## 【 V-2-10-2-5-7 格納容器圧力逃がし装置格納槽点検用水密ハッチの耐震性についての計算書 】

東海第二発電所 工事計画認可申請書の一部補正 補正前後比較表

## 【 V-2-10-4-2 SA用海水ピット取水塔の耐震性についての計算書 】

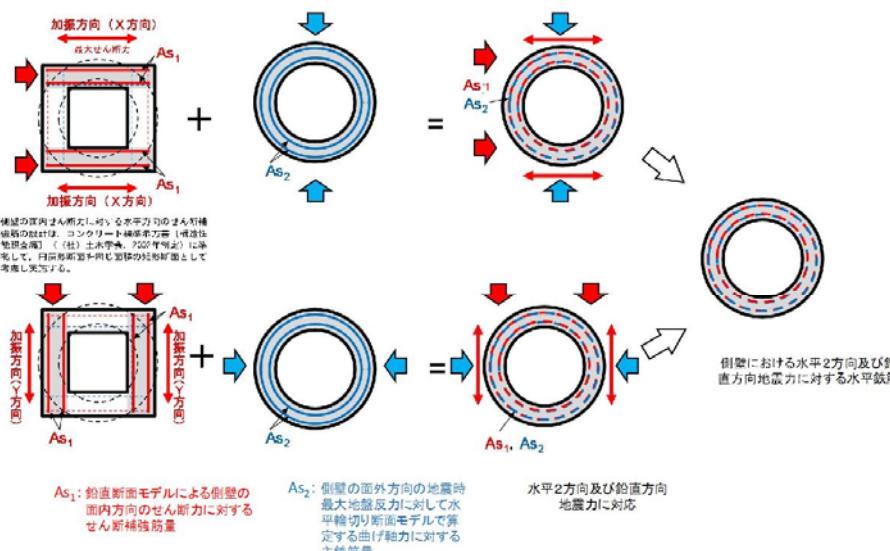
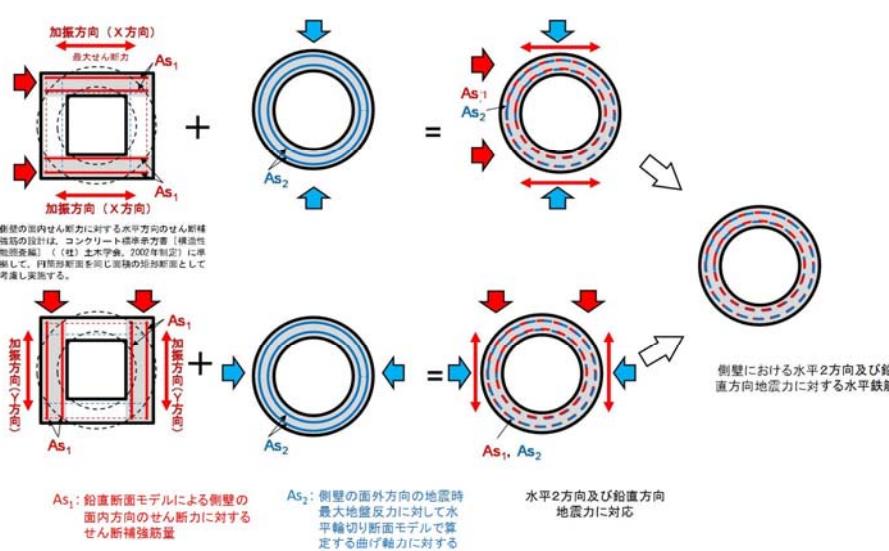
補正前							補正後							備考																																																																																	
b. 側壁と版部材の結合部における局所の曲げモーメント増分の廻り込みを考慮した耐震評価							b. 側壁と版部材の結合部における局所の曲げモーメント増分の廻り込みを考慮した耐震評価																																																																																								
①-①断面, ②-②断面それぞれで最大の照査値を示す評価位置, 検討ケースでの評価結果を示す。表4-6に鉛直断面の評価結果を示す。2次元有効応力解析による発生応力度は, 曲げ軸力が時刻歴最大となる時刻の曲げモーメントを直交する方向にも同時に作用させるものと仮定(曲げモーメントを $\sqrt{2}$ 倍)して算定している。曲げモーメントの算定概念図を図4-8に示す。							①-①断面, ②-②断面それぞれで最大の照査値を示す評価位置, 検討ケースでの評価結果を示す。表4-6に鉛直断面の評価結果を示す。2次元有効応力解析による発生応力度は, 曲げ軸力が時刻歴最大となる時刻の曲げモーメントを直交する方向にも同時に作用させるものと仮定(曲げモーメントを $\sqrt{2}$ 倍)して算定している。曲げモーメントの算定概念図を図4-8に示す。																																																																																								
表4-6(1) 鉛直断面のコンクリートの曲げ軸力に対する評価結果							表4-6(1) 鉛直断面のコンクリートの曲げ軸力に対する評価結果

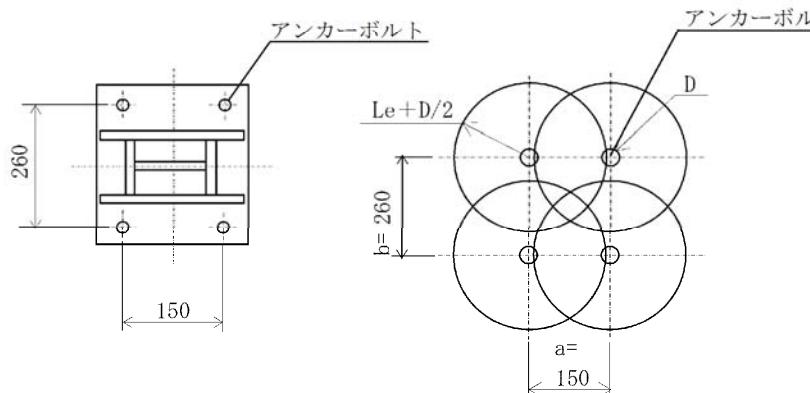
拘束効果による曲げ $\sigma_{v2}$	2659	6204	5539		2-D610150	2016	0	82	435	0.19																																																																																		
			合計 $\sigma_{v1}' + \sigma_{v2}$	-	-	-		-	-	199	435	0.46																																																																																			
注記 ④: 敷地に存在しない豊浦標準砂の液状化強度特性により地盤を強制的に液状化させることを仮定した解析ケース : 評価位置は下図に示す。 @: 鉄筋の配置間隔							注記 ④: 敷地に存在しない豊浦標準砂の液状化強度特性により地盤を強制的に液状化させることを仮定した解析ケース : 評価位置は下図に示す。 @: 鉄筋の配置間隔																																																																																								
図4-8 曲げモーメントの算定概念図							図4-8 曲げモーメントの算定概念図																																																																																								
72							72
